De Fietsersbond Destelbergen heeft bezwaren tegen de huidige plannen voor de sportsite Nederbroek. De plannen bevatten tekortkomingen voor mobiliteit op de site zelf, en in de omgeving van de site.

Mobiliteit op de sportsite

Figuur 1. Parkzone en parking volgens voorliggend plan (links) en voorstel in dit bezwaarschrift (rechts)

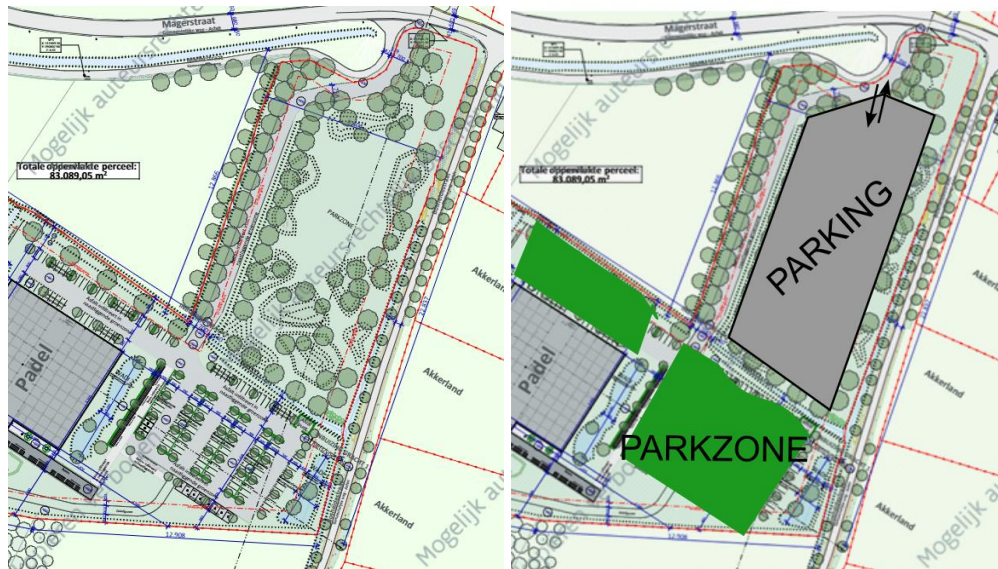
- 1)** De locatie van de autoparking(s) levert verschillende conflicten op met actieve weggebruikers (zie hieronder in punt **2** tot **4**). Ook de ligging van de parkzone is verre van optimaal (zie hieronder in punt **5**). We vragen om de locatie van de parking en de parkzone te wisselen (**Figuur 1**). De nieuwe locatie van parking en parkzone bieden verschillende voordelen:

- (i) het gemotoriseerde verkeer wordt al kort na het oprijden in de site gescheiden van voetgangers en fietsers,
 - (ii) een autoparking die *nét* iets verder van de ingang van de gebouwen ligt, stimuleert alternatieve manieren van verplaatsing [Om de afstanden in het juiste perspectief te plaatsen, willen we eraan herinneren dat de dichtstbijzijnde bushaltes op anderhalve kilometer liggen.],

- (iii) de parkzone zal optimaal kunnen worden benut voor de beleving.De (brede) verbindingsweg kan behouden blijven voor leveranciers, vuilnisophaling, brandweer, e.d. Of alternatief kunnen deze diensten een nieuwe route via de parking gebruiken.

Figuur 3. Het kruispunt op de site (rode ovaal) waar autoverkeer in verschillende richtingen rijdt en het fietsverkeer en voetgangers afkomstig van of op weg naar de verbindingsweg (lichtgroene pijlen) kruist.

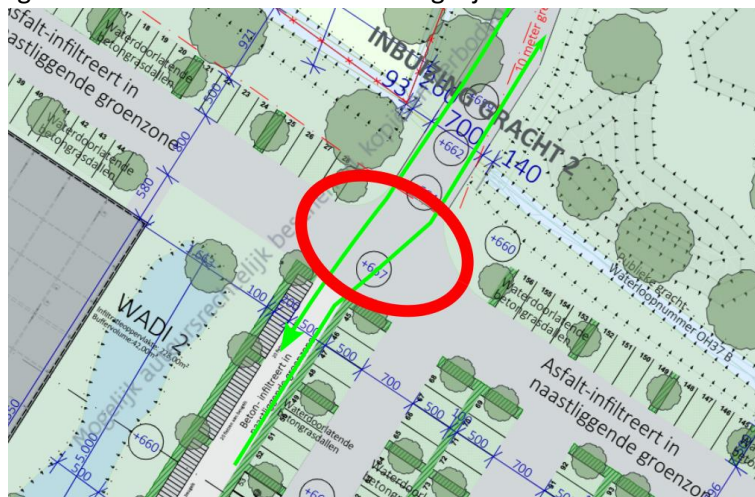
- 3) Tussen de verbindingsweg en de veilige zone voor voetgangers en fietsers, ligt een kruispunt (**Figuur 3**). Op dit punt moeten auto's ofwel links ofwel rechts naar de parkings afslaan. Bij drukke momenten zullen automobilisten op zoek naar een parkeerplek ook van de ene parking naar de andere rijden en daarbij rechtdoor over het kruispunt gaan. Bij elk van deze bewegingen worden staproutes van voetgangers en rijroutes van fietsers gekruist. En bij sommige van deze bewegingen kunnen fietsers en voetgangers zelfs in een dode hoek terechtkomen. We denken hierbij in het bijzonder aan kinderen die door hun kleinere gestalte minder goed opgemerkt worden.

Een mogelijke oplossing is om de kleine parking met plaatsen 1 tot 44, af te sluiten wanneer er niet veel parkeerdruk verwacht wordt. We beseffen dat dit allerminst de beste oplossing is, aangezien de kleine parking wel open moet zijn op piekmomenten, en net op deze momenten het risico op gevaarlijkste situaties het hoogst is. Een alternatief is om de kleine parking met parkeerplaatsen 1 tot 44 te verplaatsen, bijvoorbeeld naar de parkzone (zie punt 1), of te integreren in de grote parking. De plaatsen voor personen met een fysieke beperking kunnen eventueel wel naar de locatie van de kleine parking, in de veronderstelling dat deze plaatsen minder intensief gebruikt worden. We zien daar mogelijkheden om te schuiven.
